**OFICIO N° 318-2021-ANA-DCERH**

Asunto : Información Complementaria al Plan de Rehabilitación del Sitio Impactado S0117 por Actividades de Hidrocarburos de la Cuenca del Río Corrientes

### INFORME TÉCNICO N° 469-2021-ANA-DCERH

Figura 6. Mapa de ubicación del sitio S0117

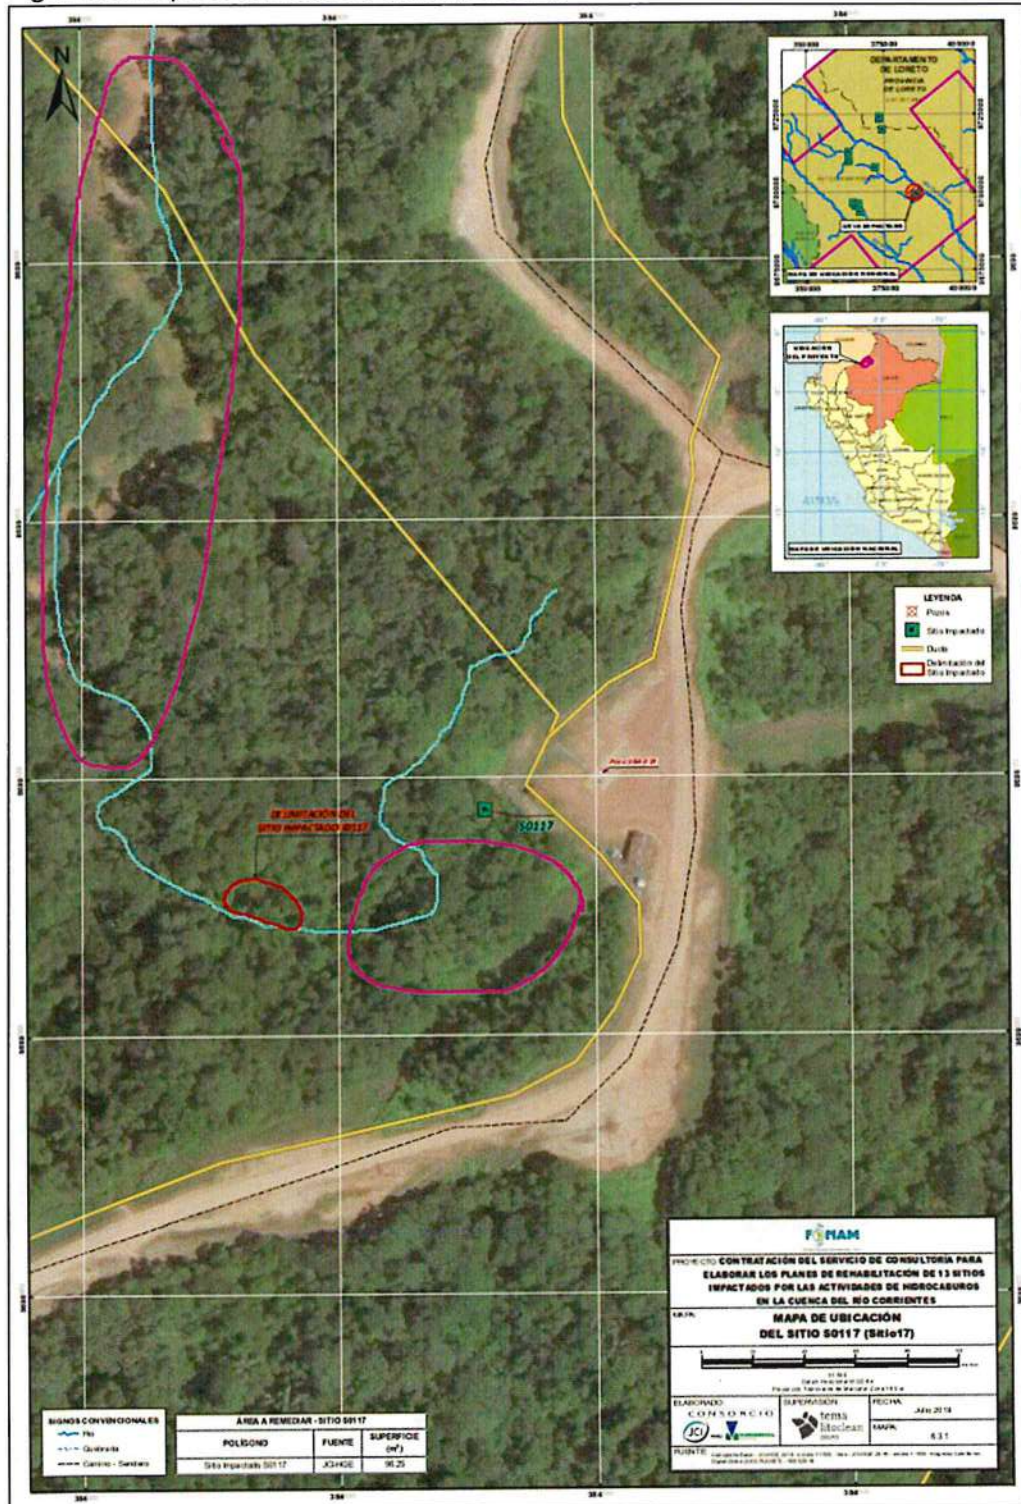
Al respecto, no se adiciona y corrige la trayectoria de los cursos de agua en algunos mapas, como el 6.3.1 «mapa de ubicación del sitio S0117 (Sitio 17)» (Figura 6: marcado en morado). En ese sentido debe actualizar los mapas corrigiendo la trayectoria de los cursos de agua.

**Observación no subsanada**
